Salgótarján Megyei Jogú Város Polgármesteri Hivatala
Városüzemeltetési Iroda

Javaslat

a Salgótarján, Gorkij körút forgalmi rendjének módosítására

ST. GORKIÁ KRT. FŐRÁSMI REN. MŰV.

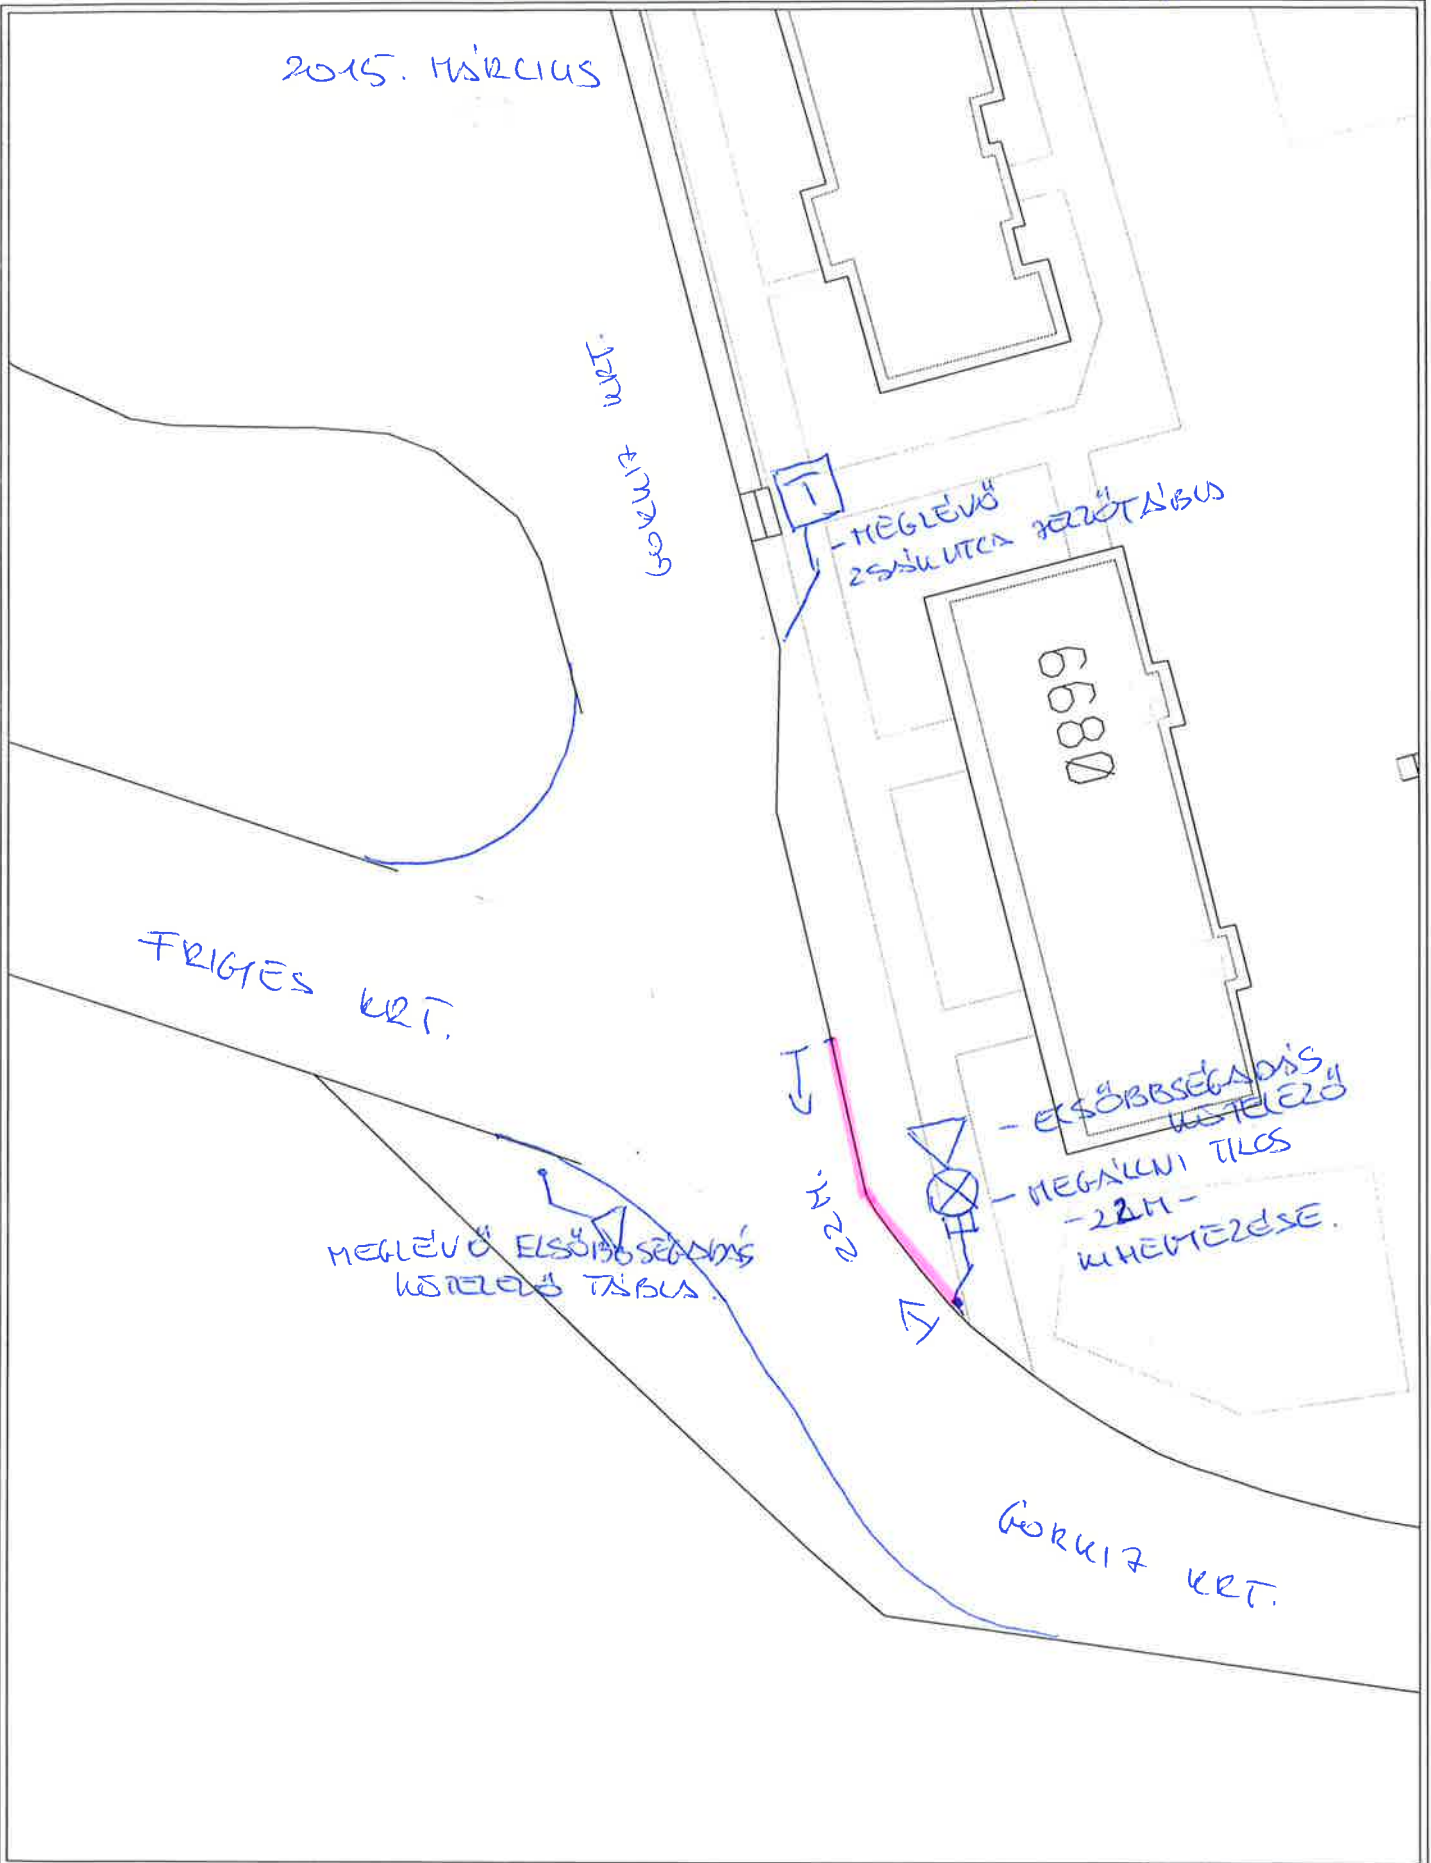
- Annak érdekében, hogy a Gorkij – Frigyes körúti csatlakozásban egymással szemben érkező gépjárművek biztonságosan mellőzni tudják egymást a Gorkij krt-i szervízút csatlakozástól a menetirány szerinti jobb oldalra javaslom a „Megállni tilos” alá „22m” jelzőtábla kihelyezését (szegélyen sárga burkolatjel festéssel megerősítve), illetve az „Elsőbbségadás kötelező” jelzőtábla kihelyezését a szervízútra vonatkozóan.
- A fentiekben tett megállapítások alapján a Gorkij – Frigyes körutak csomópontjában lévő elsőbbségadási forgalmi rend módosítását nem javaslom.

Salgótarján Megyei Jogú Város Közgyűlésének Gazdasági, Városfejlesztési Városüzemeltetési és Idegenforgalmi Bizottsága a Gorkij krt – Frigyes krt csatlakozása előtt lévő szervízúttól 22 m hosszban a „Megállni tilos” jelzőtábla hatályát, illetve a szervízútra vonatkozóan az „Elsőbbségadás kötelező” jelzőtábla hatályának bevezetését rendeli el a mellékelt forgalomtechnikai helyszínrajz és a KRESZ előírásainak megfelelően.
